Avviso di sicurezza URGENTE

Sistemi Allura Xper, Allura Centron e Azurion
Potenziale perdita della funzionalità di imaging derivante dalla mancata o intermittente attivazione della radiazione a raggi X tramite il comando a pedale cablato.

15 agosto 2023

Riferimento: 2023-IGT-BST-004: sistemi Allura Xper, Allura Centron e Azurion.

Figura 1: Lettino porta paziente AD7XT e AD7XNT

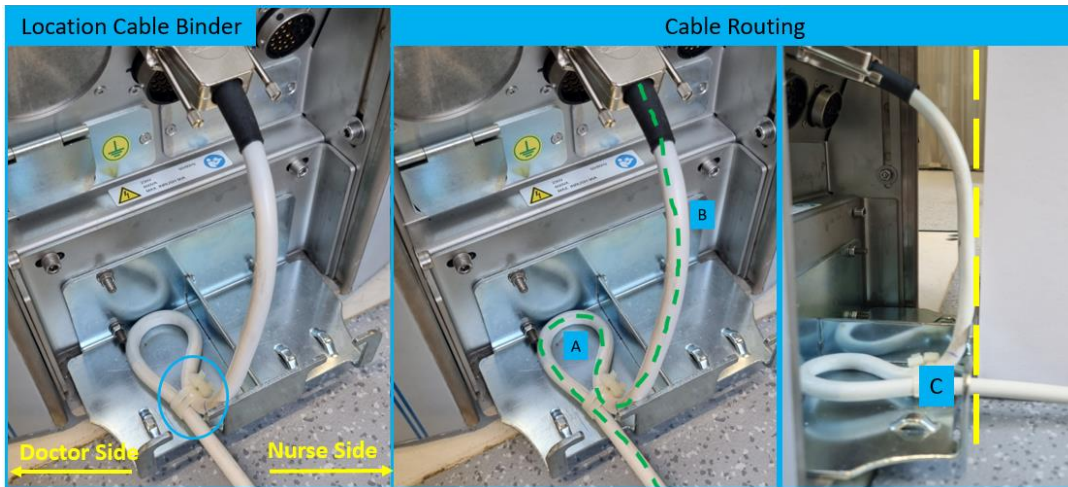
- Fascetta utilizzata per il serracavo:
 - Tipo di fascette
 - Numero di fascette
 - Posizione delle fascette
- Disposizione del cavo (a seconda dell'immagine indicata con "A" "B" "C")
- Per AD7NT, sono disponibili 2 possibilità di serracavo:
 - Serracavo con boccola (Figura 4a)
 - Serracavo con fascetta (Figura 4b)
- Per la corretta disposizione e protezione tramite serracavo, vedere le Figure da 1 a 6 di seguito.

Numero di fascette: 2 (due)
